adviseurs mobiliteit
Goudappel Coffeng

Samenvatting en conclusies

Voorstel familie Koop

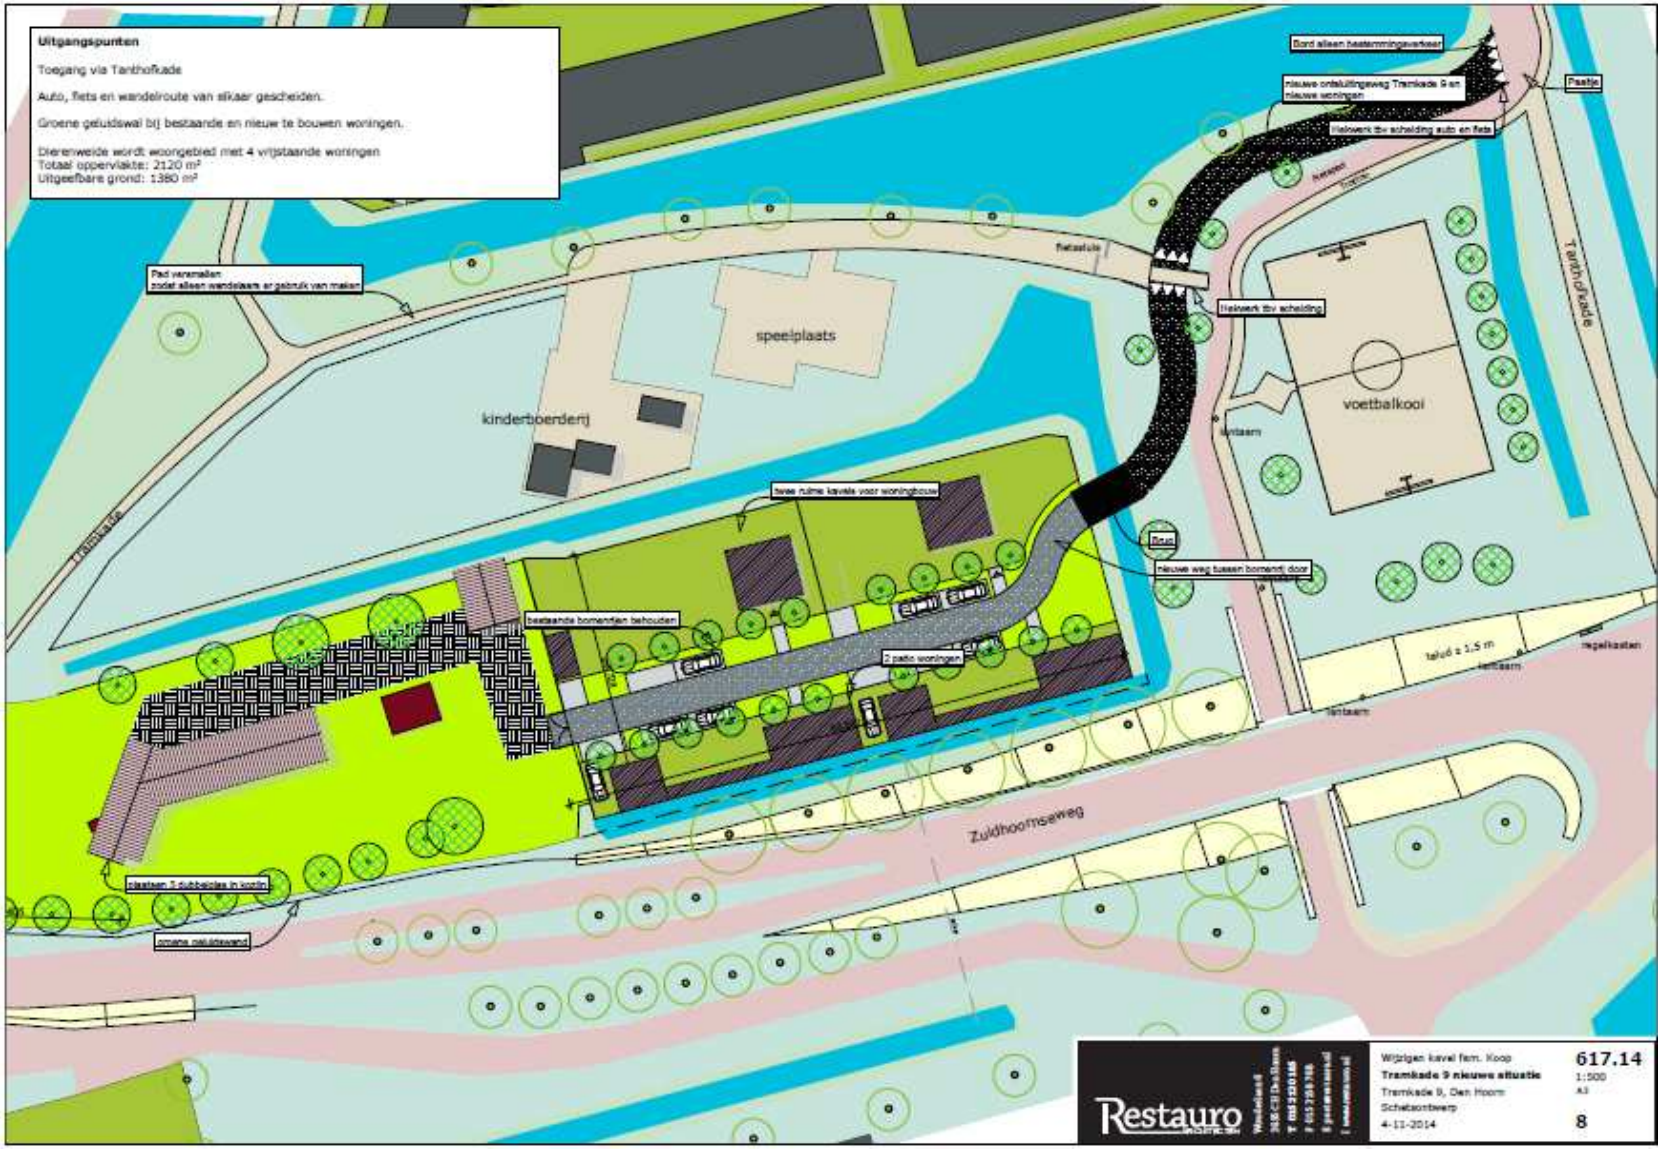
- In het voorstel van de familie Koop is hiervoor een aparte rijbaan getekend naast het vrijliggende bromfietspad tot aan de Tanthofkade. Het uitzicht op dit punt is niet bijzonder goed getuige ook de aanwezigheid van een verkeersspiegel. Daar komt bij dat het Stanislascollege een tweede uitgang van haar fietsenstalling gaat realiseren op dit punt aan de Tanthofkade. Hierdoor zal het gebruik van het fietspad door (brom)fietsers toenemen. Medegebruik van de fietsroute door auto's is mogelijk. Dit is namelijk ook het geval op de Tramkade ten zuiden van de Zuidhoornseweg waar de fietsroute ook dient ter ontsluiting van 6 woningen. De rijbaan is hier ter plaatse wel breder dan het fietspad ten noorden van de tunnel.

- Een directe aansluiting van woningen op de nieuwe Hooipolderweg –Zuidhoornseweg is niet gewenst.
- Het ontsluiten van de woning Tramkade 9 (en eventuele 2 a 4 extra woningen) op de fietsroute tussen de tunnel en de Tanthofkade is mogelijk. Het huidige bromfietspad moet dan worden ingericht als fietsstraat van circa 4,5m breed. In verband met het uitzicht op de aansluiting bij de Tanthofkade is het wenselijk om de fietsstraat in zuidelijke richting op te schuiven. Hierdoor wordt het uitzicht ter plaatse verbeterd.
